規格變更通知

SmartAXIS 系列 FT1A 型 可程式控制器

茲因 SmartAXIS 系列 FT1A 型可程式控制器取得 ANSI 危險區域標準(ANSI/ISA 12.12.01)，因此銘板標示等也隨之變更，特此通知。詳情請參閱下文。

【Touch 電晶體型本體】(以 FT1A-C14KA-W 為例)

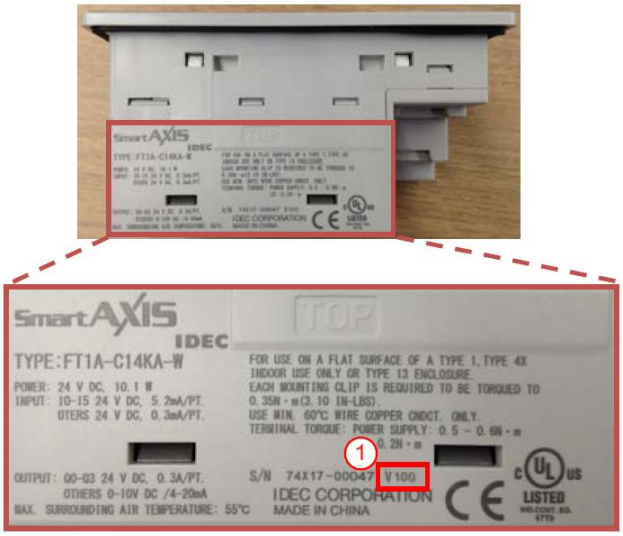
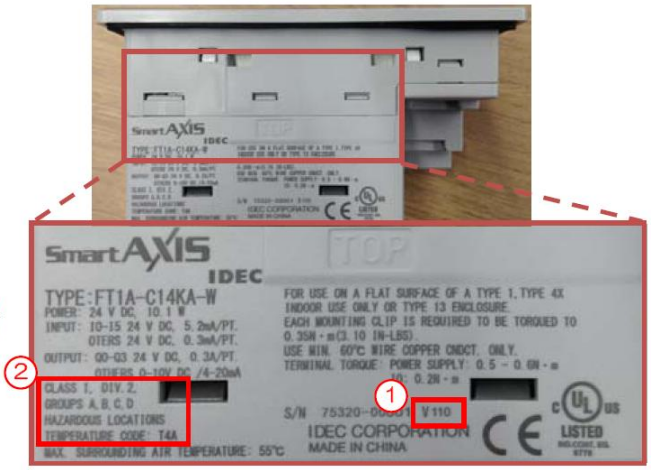
①製品的韌體版本：V100 或 V101

①製品的韌體版本：V110
②追加記載 ANSI 標準所要求的事項

【Touch 繼電器型本體】(以 FT1A-*12RA 為例)

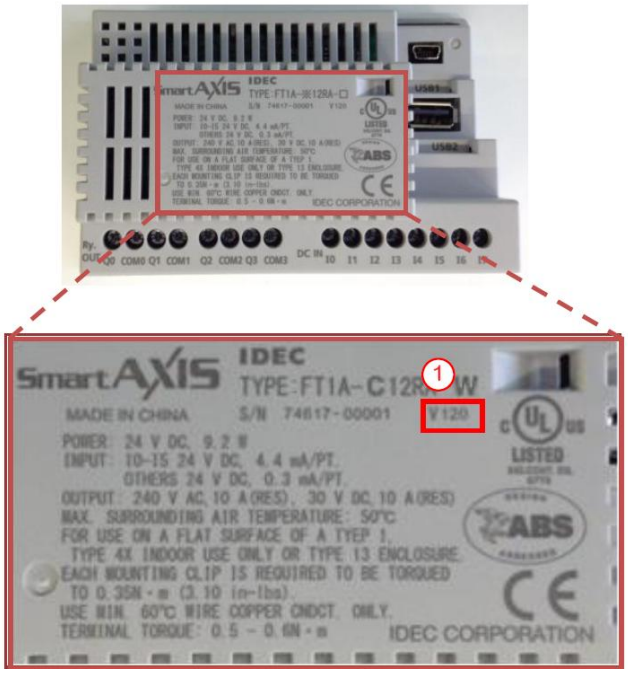
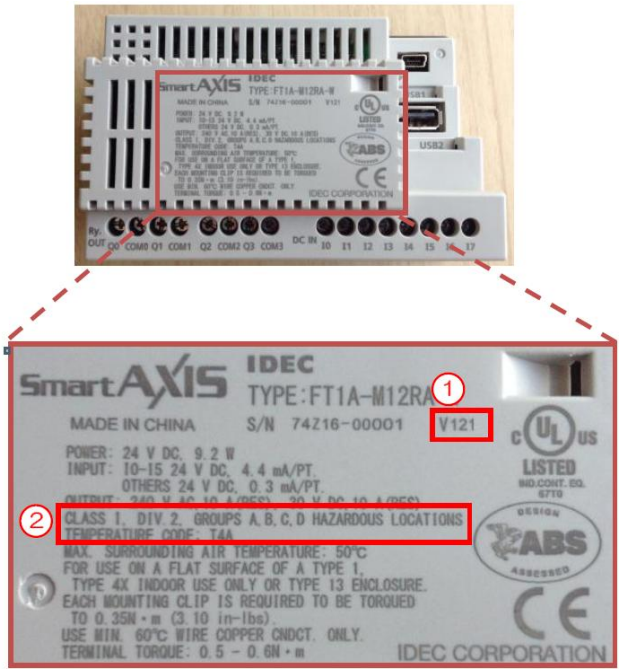
①製品的韌體版本：V120

①製品的韌體版本：V121
②追加記載 ANSI 標準所要求的事項

【Touch 繼電器型本體】(以 FT1A-*12RA 為例)

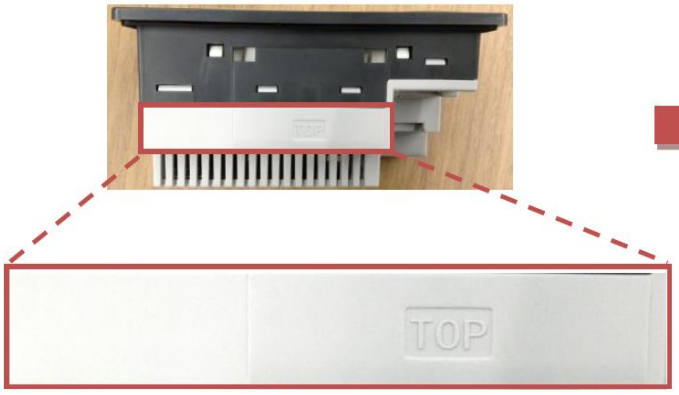
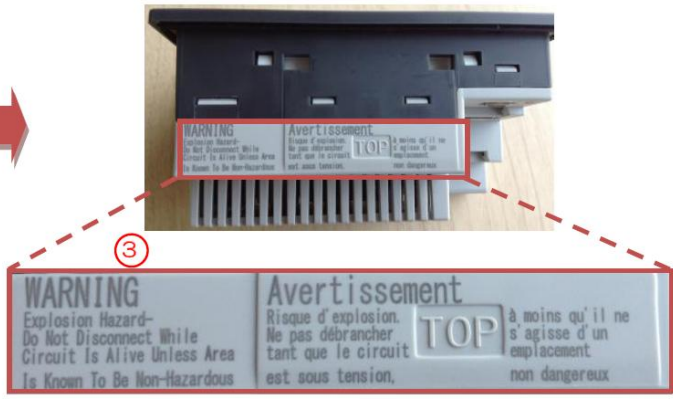
③追加記載 WARNING(注意事項)。(英文/法文併記)

【Pro / Lite 本體】(以 FT1A-B40RKA 為例)

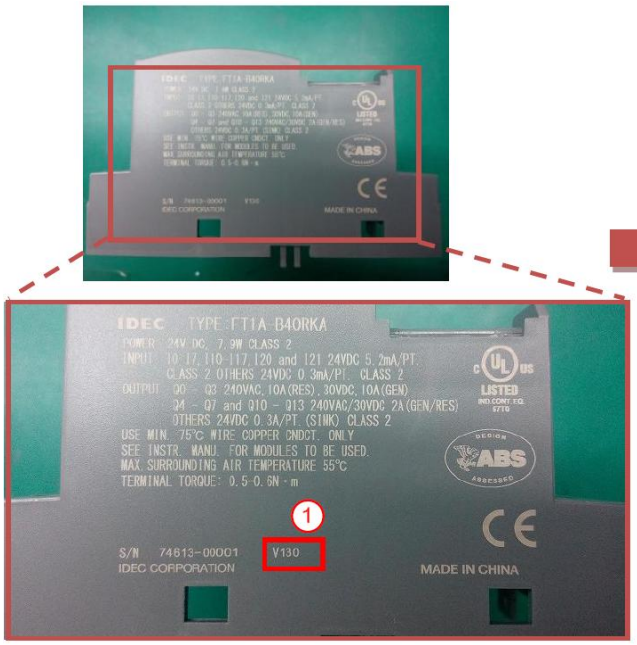
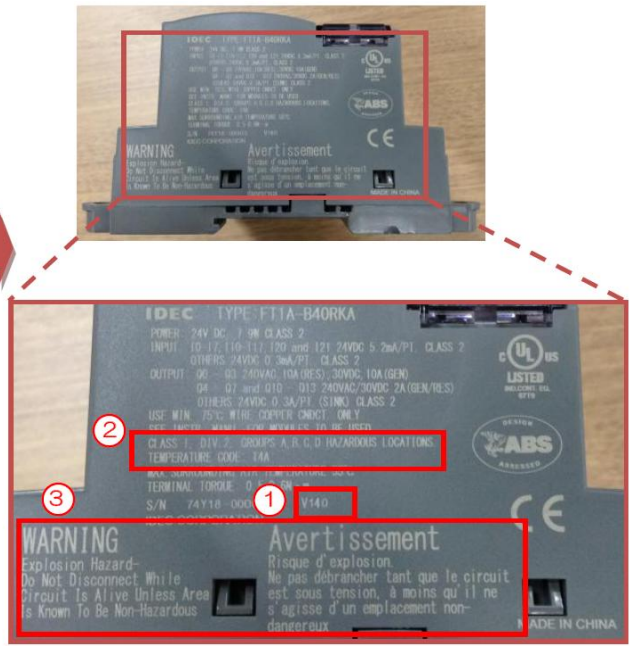
①製品的韌體版本：V130

①製品的韌體版本：V140
②追加記載 ANSI 標準所要求的事項
③追加記載 WARNING(注意事項)。(英文/法文併記)
